Título: Relatório de Consulta Pública

RECAPE – IP3 - Santa Comba Dão/Viseu

Assunto: Processo de AIA n.º 3404: "Projeto de Execução 'Troço 3 – Santa Comba Dão/Viseu'". Parecer especifico

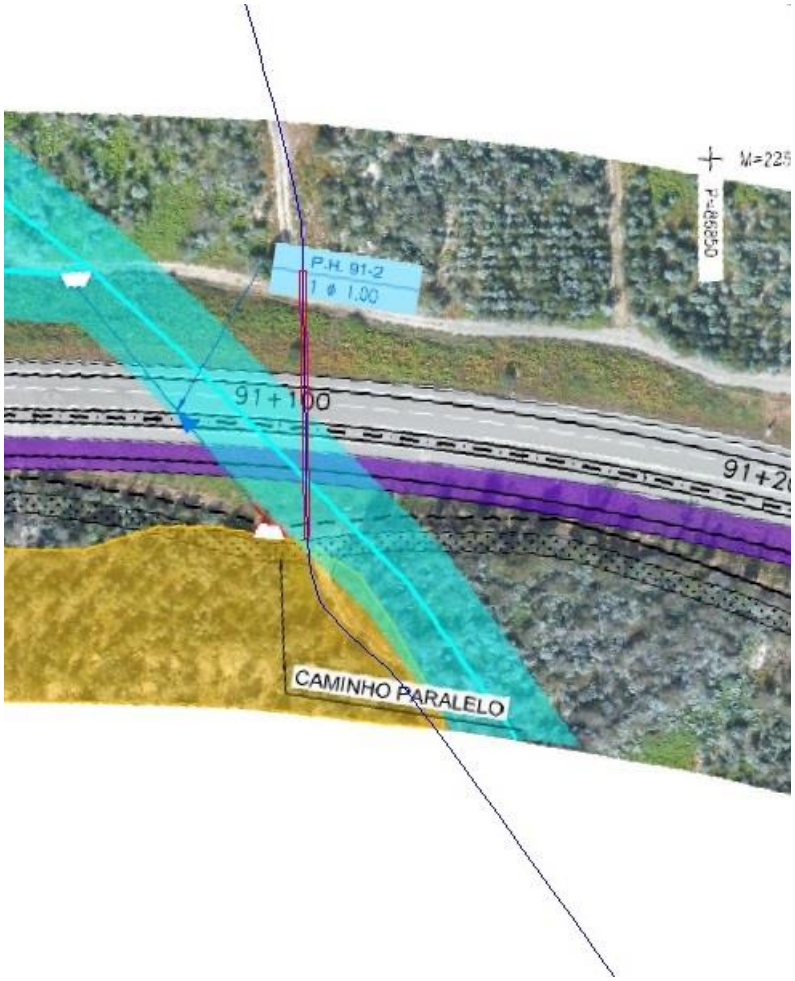
Conforme se pode observar nas imagens seguintes, a área em estudo para execução de alargamento/duplicação do IP3 é atravessada por um gasoduto, mais especificamente pela linha 11001 do Gasoduto de Transporte Coimbra-Viseu da Rede Nacional de Transporte de Gás (RNTG).

Ao abrigo do Decreto-Lei n.º 11/94, de 13 de janeiro, ao longo de toda a extensão da RNTG encontra-se constituída uma faixa de servidão com 20 m de largura, centrada no eixo longitudinal do gasoduto. No interior da referida faixa, o uso do solo tem as seguintes restrições:

- Proibição de arar ou cavar a mais de 0,50 m de profundidade a menos de 2 m do eixo longitudinal do gasoduto;
- Proibição de plantação de árvores ou arbustos a menos de 5 m do eixo longitudinal do gasoduto;
- Proibição de qualquer tipo de construção, mesmo provisória, a menos de 10 m do eixo longitudinal do gasoduto.

Adicionalmente, a Portaria n.º 142/2011, de 6 de abril, impõe um afastamento mínimo de 25 m entre o eixo longitudinal do gasoduto e qualquer edifício habitado e 75 m a qualquer edifício que receba público. Estes afastamentos podem ser reduzidos para 10 m caso se adotem medidas adicionais de proteção ao gasoduto.

Assim, considerando o regime de servidões acima exposto, quaisquer projetos que possam afetar, direta ou indiretamente, as infraestruturas da RNTG carecem de uma análise prévia por parte da REN - Gasodutos de modo a poderem ser estudadas e implementadas as medidas de compatibilização e/ou de proteção consideradas necessárias ao cumprimento dos requisitos técnicos e legais acima descritos.

1. O projeto na zona de interferência com a infraestrutura da RNTG (aproximadamente km 91+100), deve obrigatoriamente ser submetido à REN - Gasodutos, com a devida antecedência, contendo os seguintes elementos mínimos:

a. Memória descritiva e justificativa com a identificação do projeto e da necessidade de interferir com as infraestruturas da RNTG;
    b. Planta de localização da interferência em formato vetorial (dwg, kmz e/ou shapefile) e georreferenciado (no sistema ETRS89/TM06);

c. Planta / perfil a escala adequada à pormenorização e análise da interferência;
2. Qualquer trabalho a realizar na proximidade das infraestruturas da RNT deve ser acompanhado por técnicos da REN, para garantia das condições de segurança, quer da instalação, quer dos trabalhos a realizar pelo promotor. Para esse efeito, a REN deve ser informada da sua ocorrência com pelo menos 15 dias úteis de antecedência.
